リコール届出一覧表

リコール届出番号	5610	リコール開始日	令和7年2月11日
届出者の氏名又は名称	東プレ株式会社 問合せ先：品質管理部 代表取締役社長 山本 豊 TEL：0285-56-3652		
不具合の部位（部品名）	燃料タンク（シャーシUボルト座金）		
基準不適合状態にあると認める構造、装置又は性能の状況及びその原因	冷蔵冷凍車の左最前方シャーシUボルト座金（以下、「Uボルト座金」）において、設計時の検討が不十分だったため、水素燃料タンクとUボルト座金の隙間が不足しているものがある。そのため、走行時の振動等により、水素燃料タンクとUボルト座金が繰り返し干渉し、そのままの状態で使用を続けると、水素燃料タンクが破損し、最悪の場合、走行中にエンジンが停止するおそれがある。		
改善措置の内容	全車両、上下のUボルト座金を、形状を見直したものに交換する。 水素燃料タンクに傷が付いていた場合は、必要に応じて、水素燃料タンクの補修又は交換をおこなう。		
不具合件数	1件	事故の有無	なし
発見の動機	市場からの情報による。		
自動車使用者及び自動車特定整備事業者等に周知させるための措置	<ul style="list-style-type: none">・ 使用者:ダイレクトメールまたは直接訪問して通知すると共に弊社ホームページに掲載する。・ 自動車特定整備事業者:使用者を把握しているため、周知のための措置はとらない。・ 荷箱の製造銘板ステッカーに緑色の識別シールを貼り付けする。

改善箇所説明図

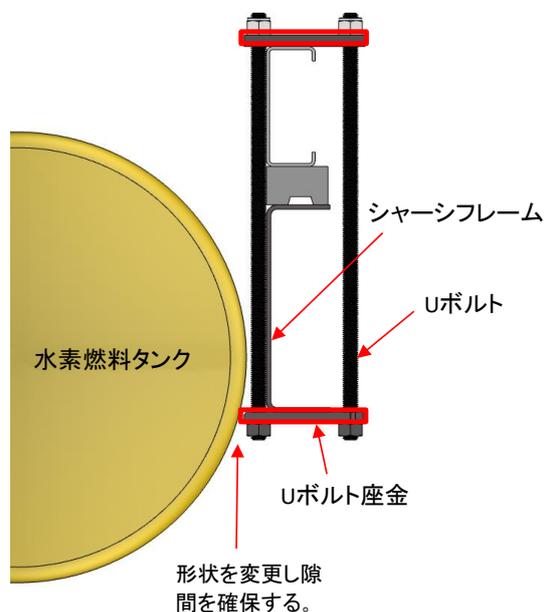
冷蔵冷凍車の左最前方シャーシUボルト座金(以下、「Uボルト座金」)において、設計時の検討が不十分だったため、水素燃料タンクとUボルト座金の隙間が不足しているものがある。そのため、走行時の振動等により、水素燃料タンクとUボルト座金とが繰り返し干渉し、そのままの状態で使用を続けると、水素燃料タンクが破損し、最悪の場合、走行中にエンジンが停止するおそれがある。

全車両、上下のUボルト座金を、形状を見直したものに交換する。
水素燃料タンクに傷が付いていた場合は、必要に応じて、水素燃料タンクの補修又は交換をおこなう。
